Mission régionale d'autorité environnementale
Provence-Alpes-Côte d'Azur

**Avis de la Mission Régionale
d'Autorité environnementale
de Provence-Alpes-Côte d'Azur
sur le projet d'extension de l'installation de stockage
de déchets inertes non dangereux de la Mescla sur la
commune de Malaussène (06)**

n° MRAe – 2019 n° 002323

Figure 3: Vue en coupe du projet d'extension l'ISDIND (source : étude d'impact du projet – juillet 2018)

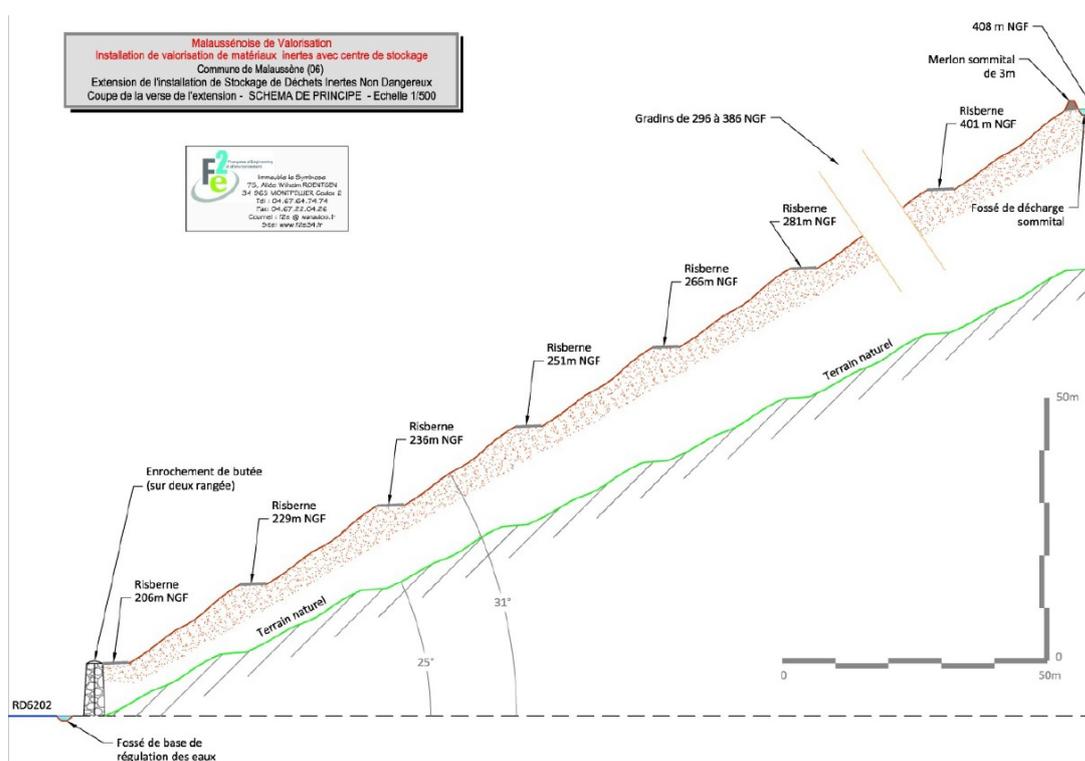
L'ISDIND actuelle et son projet d'extension ont la particularité de se localiser dans des vallons naturellement pentus. Dans le cas de la verse projetée MDV2, la pente initiale est de 25°. La figure 3 ci-après permet de visualiser en coupe le projet de stockage.

Même si cette dernière conclut que les calculs de stabilité réalisés dans les études sont satisfaisants, des questionnements et remarques sont mis en avant :

- la possibilité d'existence de « nappes perchées » au sein du talus de remblais qui pourraient potentiellement être liées à la nature des matériaux (grosses dalles en béton, matières plastiques tels que bâches ou autre, etc.). Pour réduire ce risque l'exploitant prévoit la création d'un drain « ballasté » ;

- le dimensionnement de « géogrilles » proposé dans les études complémentaires afin d'améliorer la tenue des sols sous sollicitation sismique, est à voir comme un « pré-dimensionnement ». Le dimensionnement définitif de cette technique « d'amélioration de sol » devra faire l'objet d'une mission dédiée qu'il sera judicieux d'exécuter en cours de travaux. De même, il serait utile de s'assurer que cette préconisation soit appliquée pour les deux versés à matériaux MDV1 et MD2 ;

- il apparaît, lors des investigations géotechniques dans la verse MDV1, que des matériaux présentent « *une sensibilité non triviale aux variations de leur teneur en eau* ». Même si des préconisations sont faites sur la surveillance des futurs déchets stockés, il conviendrait que l'étude se prononce sur les incidences de ce type de matériaux déjà enfouis sur la tenue de la verse actuelle ;

- la création de risbermes (9) contre-pentées peut effectivement entraîner l'apparition de zones de stagnation d'eau en pied des talus. Des cunettes pour canaliser et évacuer les eaux hors de la zone enfouissement sont prévues par l'exploitant ; ce qui doit limiter les risques possibles stagnations d'eau. Il conviendrait que l'étude complète le suivi de ces mesures (entretien) de ces ouvrages hydrauliques.

Recommandation 6 : Mettre à jour l'étude d'impact sur le volet des risques géotechniques en synthétisant l'ensemble des données géologiques, hydrogéologiques et géotechniques disponibles dans l'état initial en particulier concernant l'état de la verse actuelle. Compléter l'analyse des incidences en conséquence, et intégrer les mesures de réduction préconisées par le service RTM et l'avis de la tierce-expertise.
